改善箇所説明図

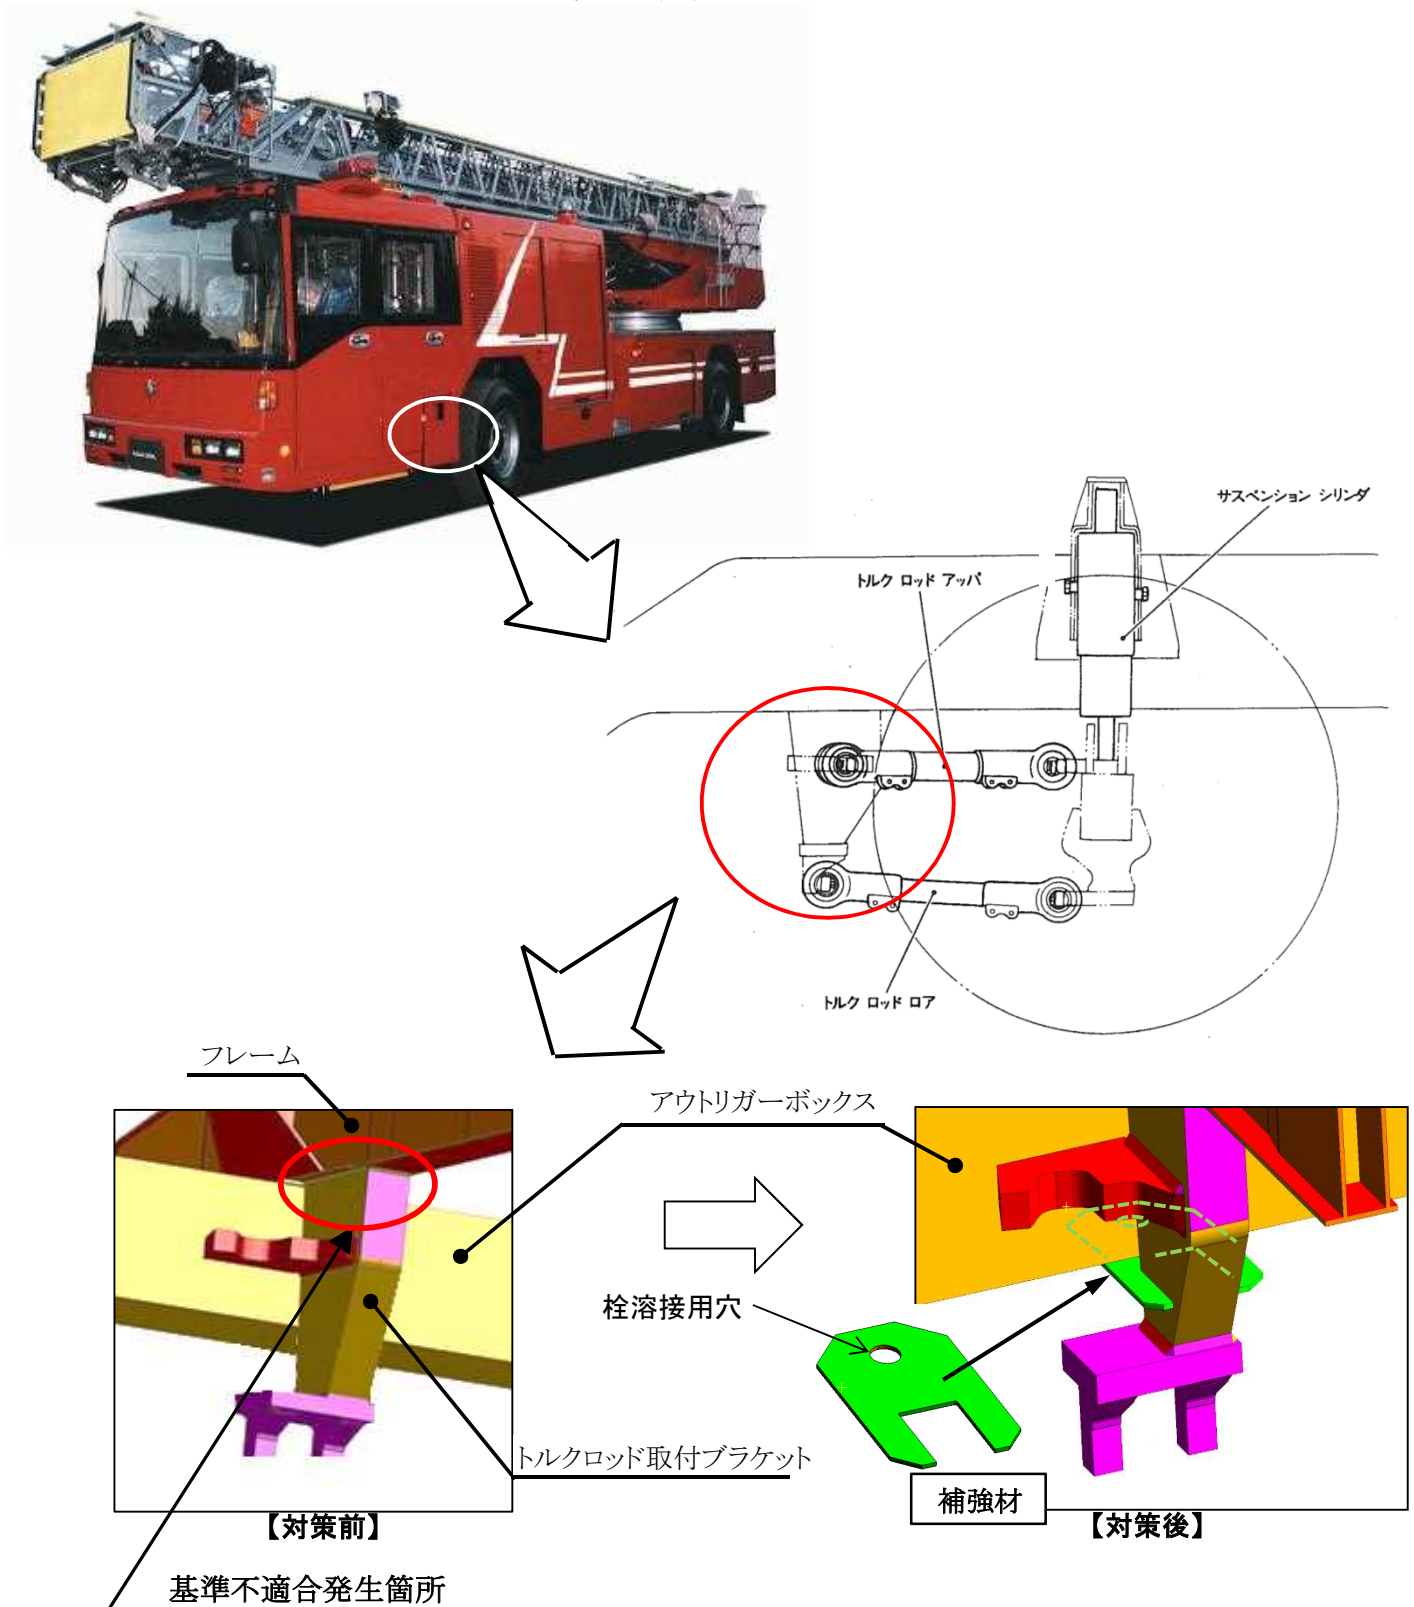
消防車(はしご車)の緩衝装置において、前軸トルクロッド取付ブラケットとフレーム下面の溶接が不適切なため、走行時の入力の一連の繰り返しで溶接部に亀裂が生じることがある。そのため、そのままの状態で使用を続けると、亀裂が進行し、最悪の場合、トルクロッド取付ブラケットの溶接部が剥がれ走行不能になるおそれがある。

全車両、前軸トルクロッド取付ブラケット溶接部の亀裂有無を点検し、当該ブラケットとアウトリガーボックス下面部に補強材を追加溶接する。また、当該ブラケット溶接部に亀裂が発見された場合は補修する。

注： 内は追加部品を示す。
